Melaka et George Town (Malaisie) No 1223

Melaka et George Town, villes historiques du détroit de Malacca

2. Problèmes posés

Plan indiquant les délimitations révisées du bien

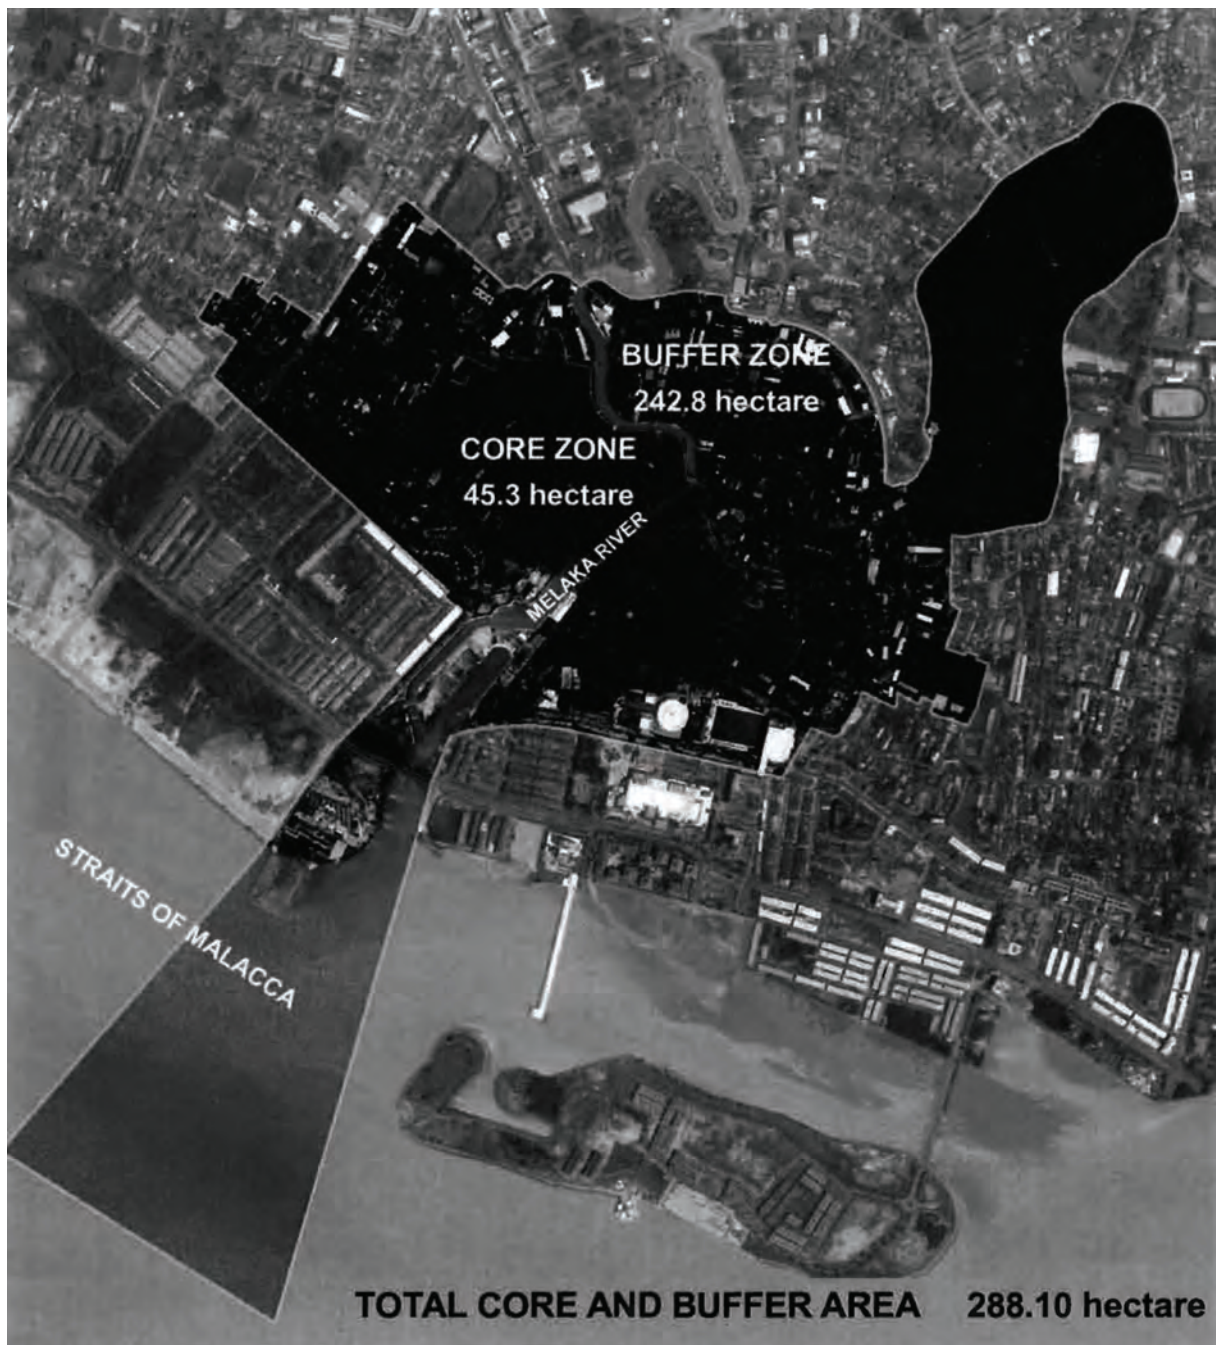
Pour les limites du bien, il est envisagé de les ramener à des limites cadastrales clairement identifiées pour six situations jusque-là un peu confuses ; cinq conduisent à une extension du bien et une à une diminution. Il s'agit des propositions suivantes :

- N° 8, District du poste de police de Melaka Tengah, zone ouest de Jalan Kota : seuls les bâtiments principaux formaient jusque-là le bien ; il est proposé d'étendre le bien jusqu'aux limites du district.

- N° 9, District du poste de police de Melaka Tengah, zone est de Jalan Banda Kaba : cette zone de l'ancien fort portugais était cartographiée de manière approximative ; il est proposé d'étendre le bien jusqu'aux limites du district.
L'ensemble du district du poste de police de Melaka Tengah fera partie du bien.

- N° 10, Kampung Ketek est une zone résidentielle aux caractéristiques morphologiques homogènes, dont seulement une partie était comprise dans le bien ; il est proposé d'étendre le bien à l'ensemble de ce quartier, en suivant les rues principales qui le délimitent, ainsi que d'y inclure la rue commerçante Jalan Kampung Hulu.

- N° 11, la caserne de pompiers de Kubu est dans le prolongement ouest du quartier précédent ; une simplification des limites est proposée par leur extension jusqu'aux rue principales qui délimitent le quartier, en continuité avec le précédent.

- N° 12, Centre commercial de Dataran Pahlawan ; le bien comprenait une partie du centre commercial et recouvrait différentes parcelles ; il est ramené aux limites cadastrales au nord du centre commercial, celui-ci est exclu du bien.

- N° 13, Jalan Laksamana 5 ; il s'agit de la limite sud-ouest d'une zone de commerces traditionnels, Jalan Tun Tan Cheng Lock, pour laquelle il avait été tenté de délimiter les parcelles des propriétés individuelles ; cette définition s'avère inopérante suite aux évolutions foncières ; il est proposé d'étendre le bien jusqu'à la limite de la rue Jalan Laksamana 5.

Pour les limites de la zone tampon, les modifications proposées sont de deux types : des extensions importantes liées au souci d'une meilleure protection (N° 1 et N° 2) et des rectifications pour suivre des lignes cadastrales clairement identifiées, ce qui implique des extensions limitées de la surface (N° 3 et N° 4) ou des diminutions limitées (N° 5, N° 6 et N° 7).

- N° 1, le cimetière de Bukit China forme une grande zone au nord-est du bien qui est proposée comme extension, suivant la recommandation de l'ICOMOS en 2008.

- N° 2, devant le débouché de l'estuaire de la rivière de Melaka sur le détroit, une extension est proposée ; elle forme un angle qui prolonge la zone tampon au large, sur 1 km ; il s'agit de protéger le cône de vision de l'entrée de l'estuaire depuis le détroit, comme de la vision du détroit depuis le bien, contre d'éventuels programmes d'extension des terres artificielles et de constructions nouvelles.

- N° 3, la zone tampon est étendue à la totalité des terrains de Malacca High School, suite à l'identification d'une erreur dans le cadastre.
- N° 4, la limite au niveau du quartier de Jalan Tangkera est étendue vers le nord-ouest pour comprendre tout le district.

- N° 5, la limite de la zone tampon, au niveau du stade de Hang Tuah et de l'Université de technologie, est déplacée pour suivre les limites cadastrales, ce qui correspond au retrait d'une bande de terrain.

- N° 6, le suivi des limites cadastrales, dans le quartier de Jalan Merdeka, entraîne le retrait d'une bande de terrain.
- N° 7, le suivi des limites cadastrales, dans le quartier de Jalan Munshi Abdullah, entraîne le retrait d'une bande de terrain.

L'ICOMOS considère que la totalité des modifications proposées aux limites du bien et que la majorité des modifications proposées aux limites de la zone tampon sont des ajustements de faible ampleur, afin de corriger des définitions imprécises de limites ou de petites erreurs cartographiques pour les ramener à des limites cadastrales simples et convenablement identifiées.

Les modifications importantes (N° 1 et N° 2) de la zone tampon correspondent à deux propositions d'extensions pleinement justifiées, la première pour prendre en compte un espace de valeur culturelle notable, la seconde pour assurer une protection visuelle maritime à l'entrée de l'estuaire.

L'ICOMOS recommande que la proposition de modification mineure des limites de Melaka et George Town, villes historiques du détroit de Malacca, Malaisie, soit **approuvée**.
